ZÁVAZNÝ BULLETIN Z 50/40a-Rev.1, Z 50M/12a-Rev.1

Nahrazuje Závažný Bulletin Z 50/40a, Z 50M/12a

1. DATUM: 1.prosince 1997
2. TÝKÁ SE: Všech letounů Z 50L, Z 50LA, Z 50LS, Z 50LX,
Z 50LE a Z 50M.
3. DŮVOD: Ojedinělý výskyt poškození uchycení zadního závěsu
stabilizátoru.
4. OPATŘENÍ:
1. Kontrola nýtového spoje zadního kování
stabilizátoru na levé i pravé straně.
 2. Pravidelná kontrola závěsů stabilizátoru při
předepsaných prohlídkách letounu.
 3. Související úprava Letové příručky a Technického
Popisu.
 4. U letounů, u nichž nebyla ještě provedena GO a
nebylo do té doby zjištěno poškození nýtového
spoje zadního kování stabilizátoru provést při
GO práce podle Servisní instrukce č. 4.

Obr. 1

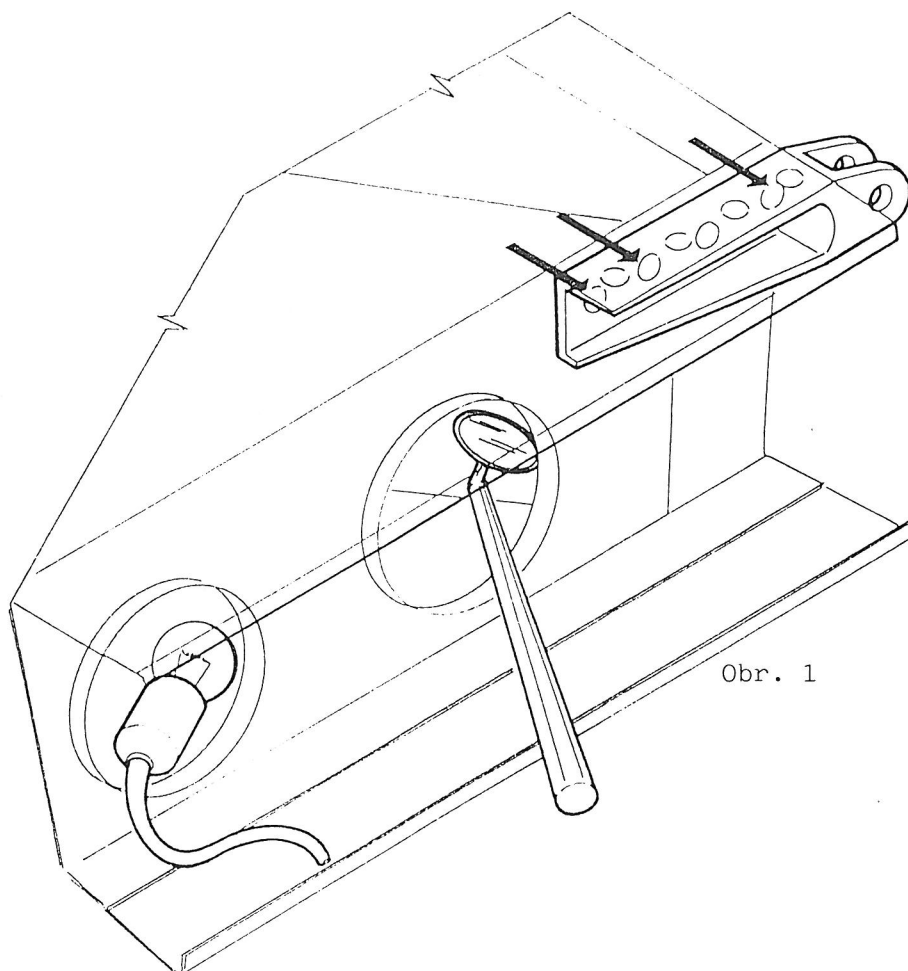
Kontrolovat nýtový spoj zadního kování levého i pravého stabilizátoru vizuálně i hmatem ze zadní strany nosníku a otvorem ve stojině nosníku z vnitřní strany hmatem a za pomoci zrcátka při střídavém zatěžování stabilizátoru na okrajovém žeburu nahoru a dolů, dopředu a dozadu. První nýt závěsu kontrolujte z vnitřní strany stojiny štěrbinou po demontovaném přechodovém krytu. Postup kontroly je vyobrazen v příloze, obr. 1 až 5. Uvolněné ani ustřižené nýty nejsou přípustné. V případě zjištění poškození nýtového spoje je na letounu nutno provést práce dle Servisní instrukce č. 4.

Obr. 2

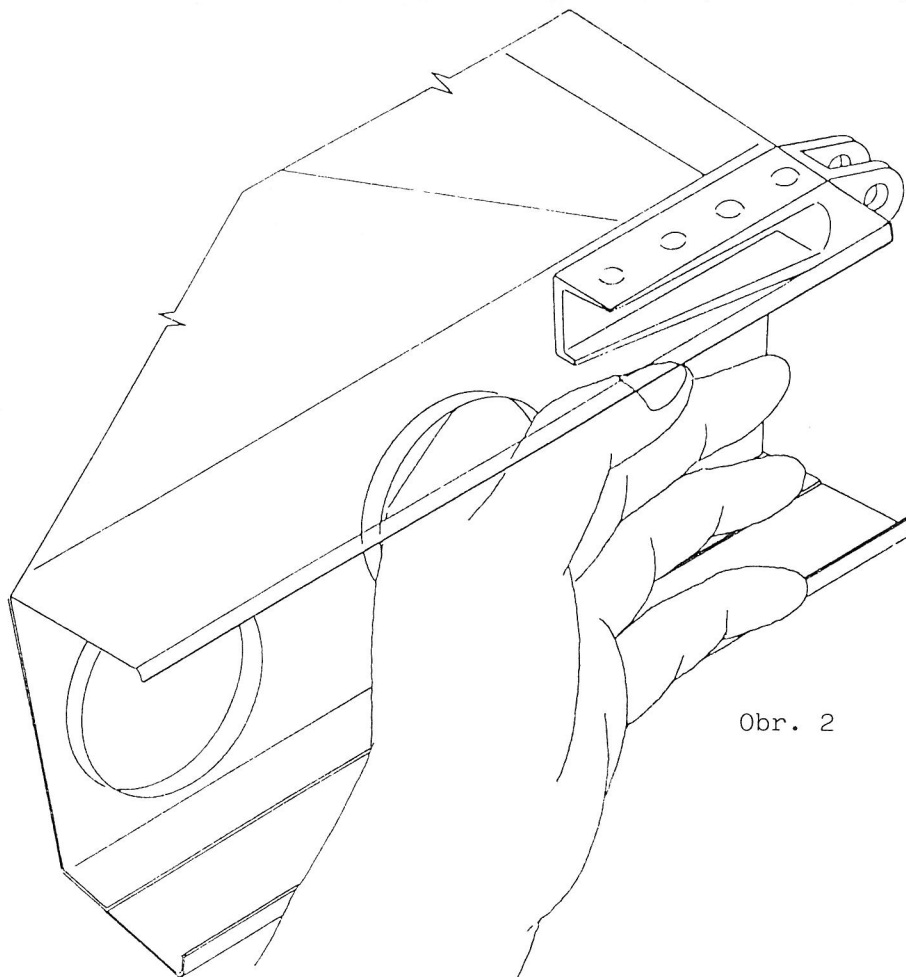
1. Demontovat přechodové kryty mezi stabilizátorem a kýlovkou.
2. Z levého výškového kormidla odpojit lanka ovládání vyvažovací plošky.
3. Demontovat levé i pravé výškové kormidlo.

Obr. 3

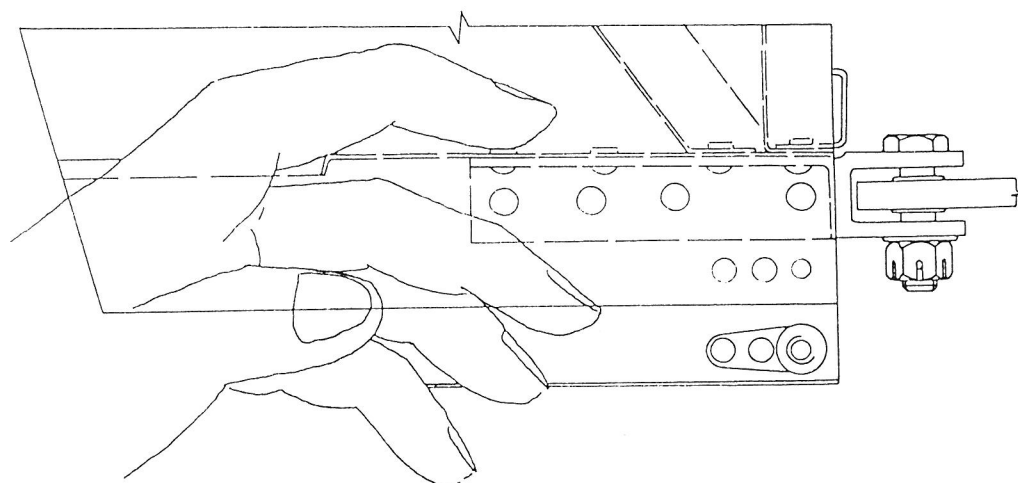
1. Namontovat levé i pravé výškové kormidlo. Korunkové matice zajistit závlačkami.
2. U levého výškového kormidla připojit lanka ovládání vyvažovací plošky.
3. Namontovat přechodové kryty mezi stabilizátorem a kýlovkou.
